**EN Modification to water pump SWAG 10 92 4207**

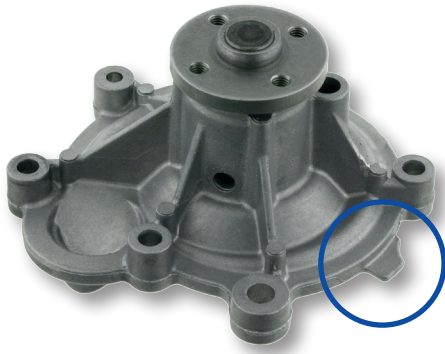
The new design has an additional fixing hole in the housing. The vehicle manufacturer has replaced the previous version with the modified water pump (SWAG no. 10 92 4207).

**Attention:** The new version can be used unreservedly. However, the old water pump cannot be used in place of the new one.
